SESI DIALOG BERSAMA PROFESIONAL

TARIKH : 12 FEBRUARI 2025

TEMPAT : URBAN H HOTEL, PULAU PINANG

SOALAN DAN JAWAPAN DARI PERSATUAN AKRITEK MALAYSIA

USUL 7

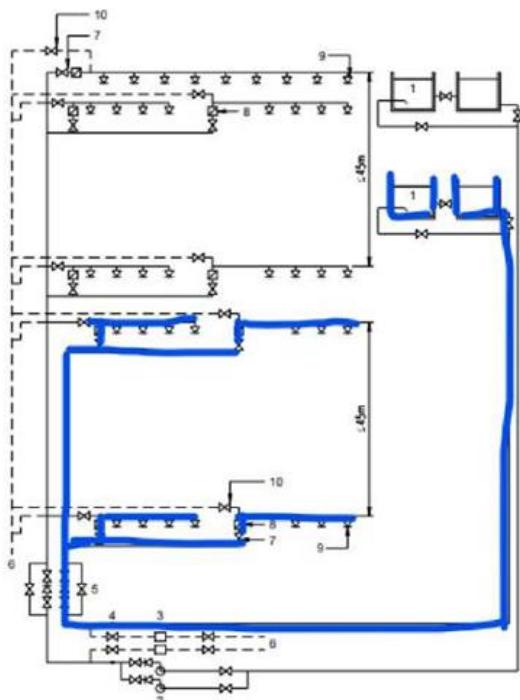
BOLEHKAH PAM SISTEM PANCUR BASAH BAGI PERINGKAT ATAS (PERINGKAT 3 DAN KE ATAS), TERMASUK TANGKI DAN PAM RISER BASAH, DITEMPATKAN DI TINGKAT BUMBUNG? KONSEP INI ADALAH SERUPA DENGAN MS 1910, TETAPI SISTEM PANCUR BASAH AKAN MEMPUNYAI PAM UNTUK MEMENUHI TEKANAN YANG DIPERLUKAN.

KONSEP SEPERTI DOWN COMER TIDAK
DIBENARKAN

BY-LAW 140 (3): AKSES JENTERA BOMBA

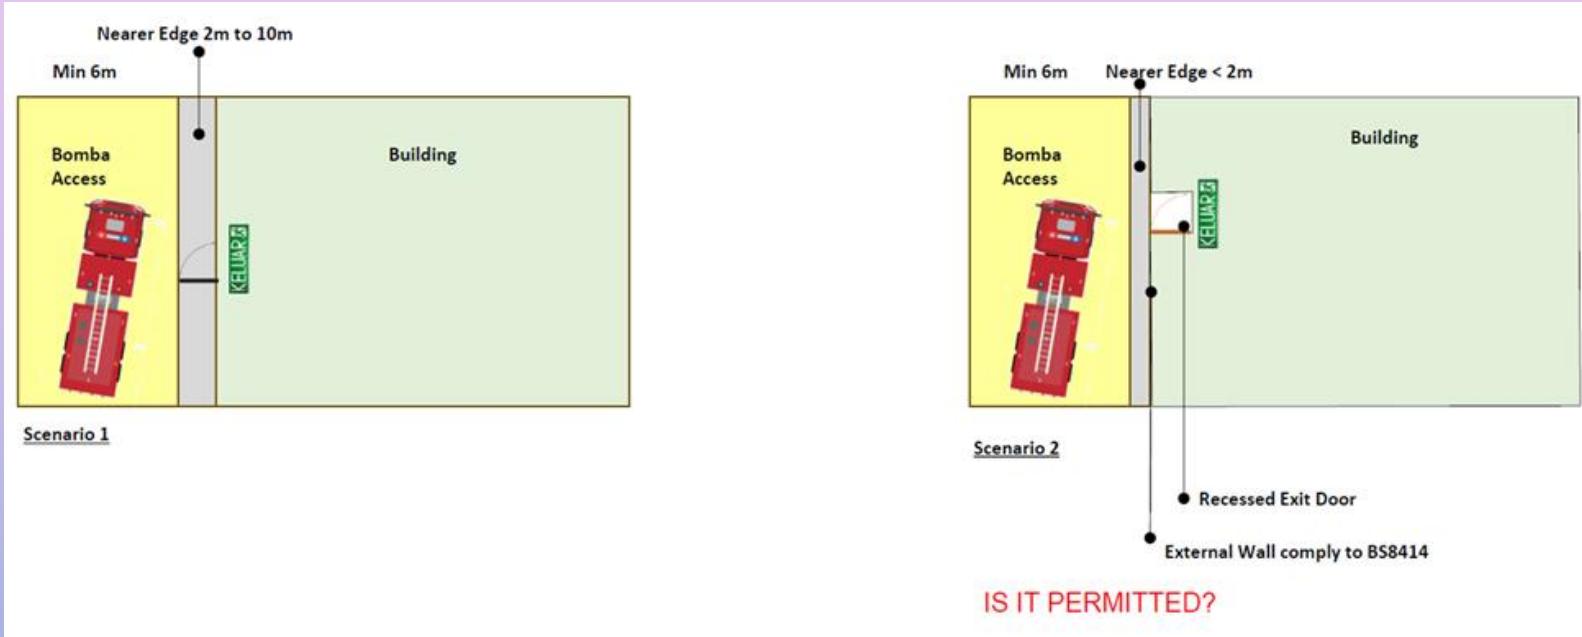
8. Question

If nearer edge is not able to achieve $2m < x < 10m$

1. Recess exit door to not protrude to door
2. External wall comply to BS8414 (by-law 144)

1. CADANGAN DITERIMA.

USUL 19

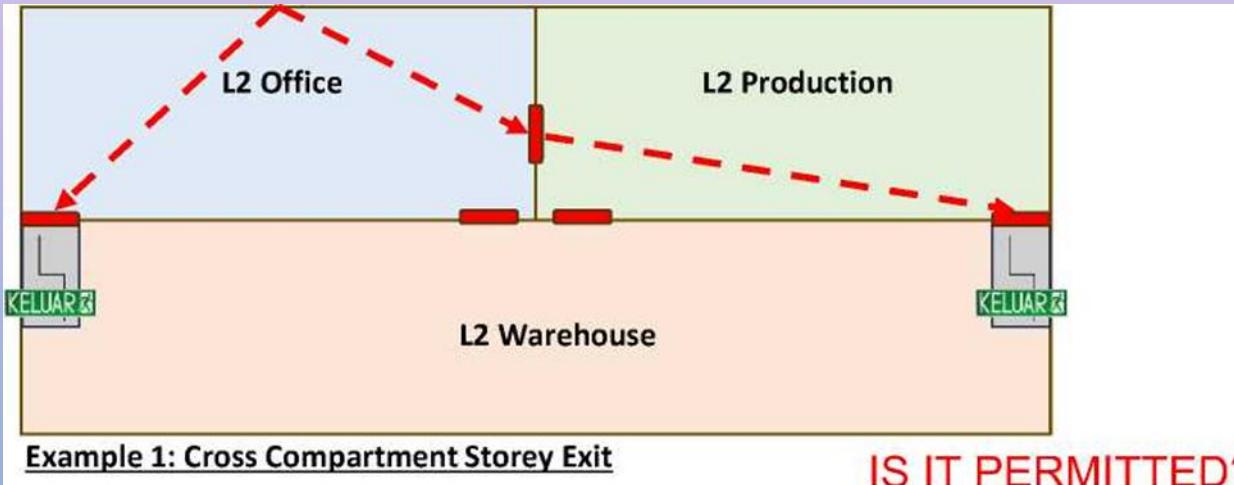
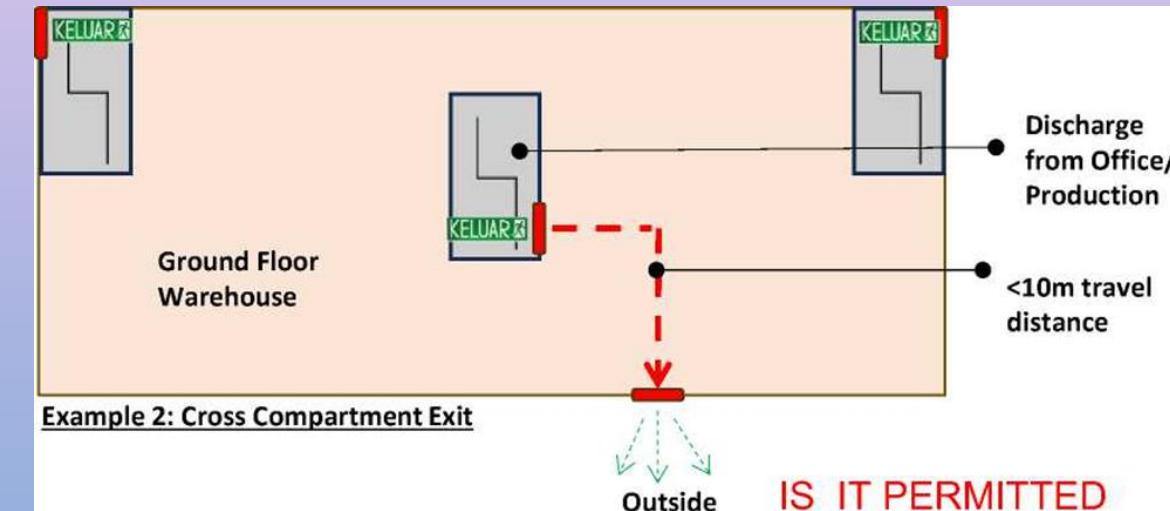
UUK 174A: BOLEHKAH LALUAN KELUAR MERANGKUMI PERJALANAN MERENTASI KOMPARTMEN YANG BERBEZA, MEMANDANGKAN UUK 133 TIDAK SECARA JELAS MELARANGNYA? SELAIN ITU, UUK 174A(2) MEMBENARKAN JARAK PERJALANAN SEJAUH 10 METER.

J : TIDAK DIBENARKAN

J : DIBENARKAN DENGAN SYARAT

BANGUNAN SPRINKLER TIDAK LEBIH 10M

BANGUNAN TIADA SPRINKLER TIDAK LEBIH 5M
